Mission régionale d'autorité environnementale  
ÎLE-DE-FRANCE

**Avis délibéré  
de la Mission régionale d'autorité environnementale d'Île-de-  
France sur le projet d'aménagement de la zone  
d'aménagement concerté (ZAC)  
« Port Chemin Vert »  
à Aubervilliers (93)**

N°MRAe 2021 - 1702

**Fig 6. Maquette-diagramme 3D du projet et de son environnement (source : étude d'impact)**

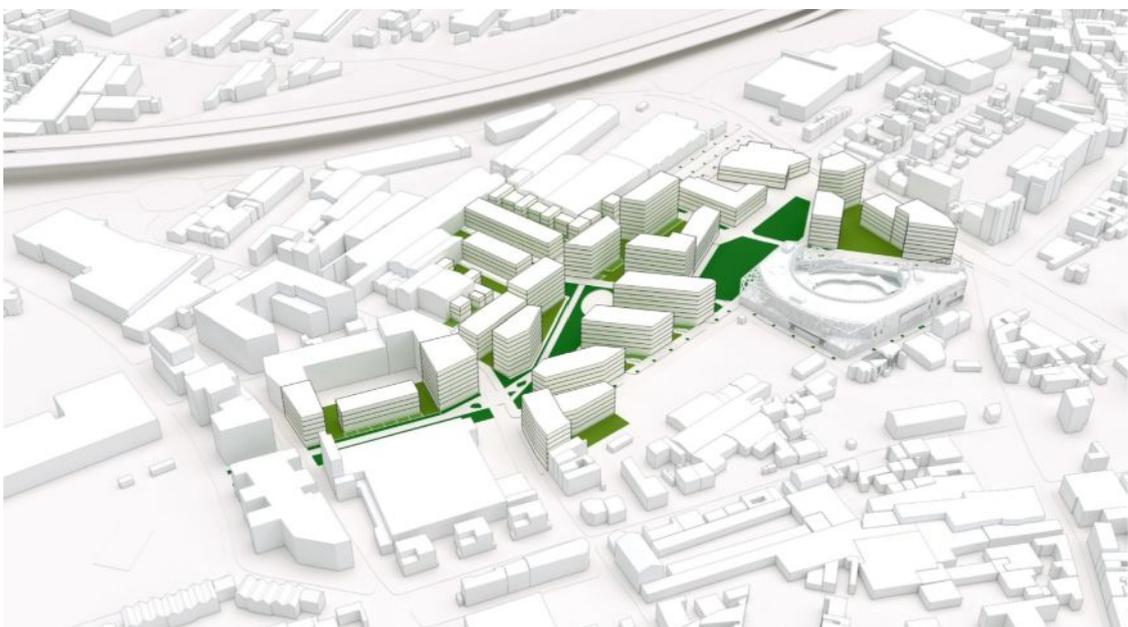
L'étude d'impact décrit le projet sous la forme d'un plan masse (p. 49) et d'une maquette 3D (p. 264, fig. 5 ci-après) qui permettent d'identifier les hauteurs de bâti, de R+1 à R+8 avec une majorité de R+6 à R+8. Le diagramme 3D permet de visualiser l'insertion urbaine et paysagère du projet dans son environnement rapproché venant compléter le plan-masse (fig. 3 *supra*) indiquant la hauteur des bâtis du projet et des alentours. D'après l'étude d'impact, les bâtiments projetés auront différentes orientations pour libérer des vues dégagées et offrir le meilleur ensoleillement des logements et des cœurs d'îlots accueillant des jardins. L'étude d'impact présente plusieurs images de référence sur la configuration des futurs bâtiments.

Elle traite également (p. 262) des questions de perception du nouveau quartier depuis ses alentours sous l'angle des ouvertures visuelles qui seront rendues possibles grâce aux ouvertures créées à travers les îlots.

La MRAe note l'effort d'analyse réalisé dans cette version actualisée de l'étude d'impact concernant les transitions entre le futur quartier et les quartiers voisins, notamment compte tenu de la hauteur (R+8) de certains bâtiments (p. 265 à 269). Des cônes de vues panoramiques présentant les futures transitions sont présentées. Ils illustrent l'objectif du projet d'inscrire les hauteurs du futur bâti en continuité de l'existant. Par rapport au projet de 2015, la baisse des hauteurs maximum du programme de R+9 à R+8 et l'agencement du nouveau semble améliorer les transitions avec ses abords. Les transitions du projet avec les façades industrielles et commerciales sont également traitées de différentes façons, à savoir, éviter les vis-à-vis et favoriser les reculs et la plantation d'arbres en hautes-tiges agrémentés d'arbustes pour atténuer les coupures paysagères trop brutales.
